改善箇所説明図

改善の内容

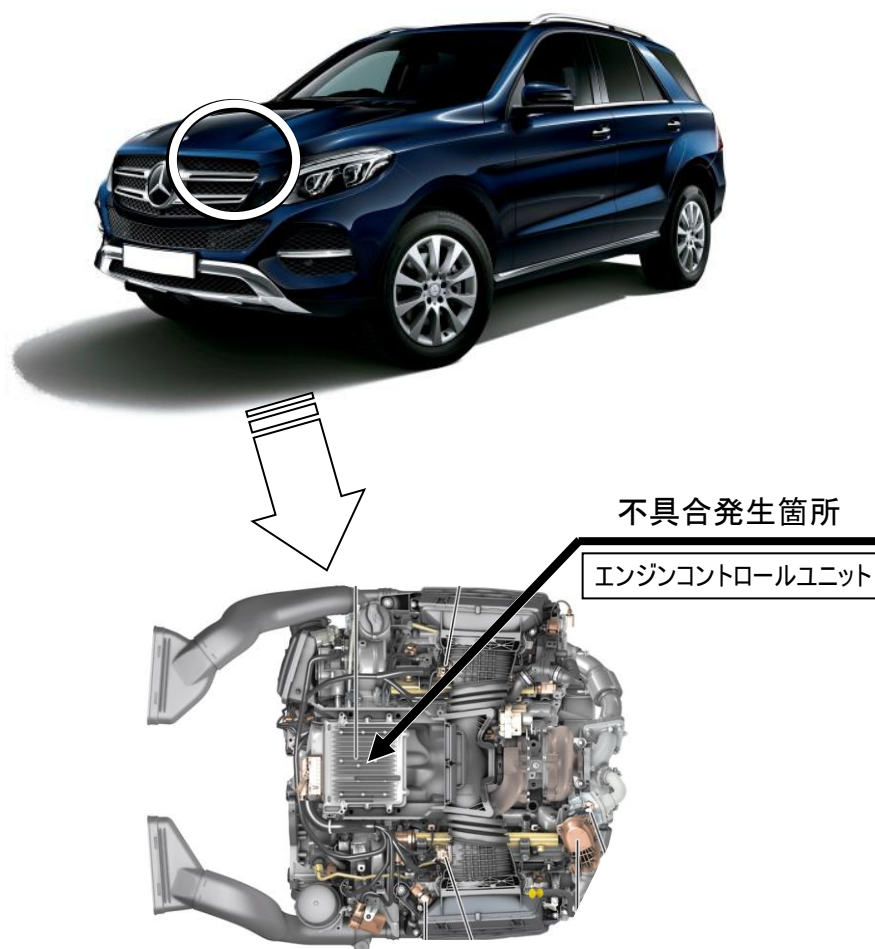
注: は制御プログラムを対策プログラムに書き換える部品を示す

ディーゼルエンジンコントロールユニットの制御プログラムにおいて、極冷間時の検討が不十分なため、排出ガス特性に影響を及ぼすことがある。そのため、排出ガスが規制値を満足しなくなるおそれがある。

全車両、エンジンコントロールユニットの制御プログラムを適切なプログラムに書き換える。

識別 : 車台番号の付近に黄色ペイントを塗布する
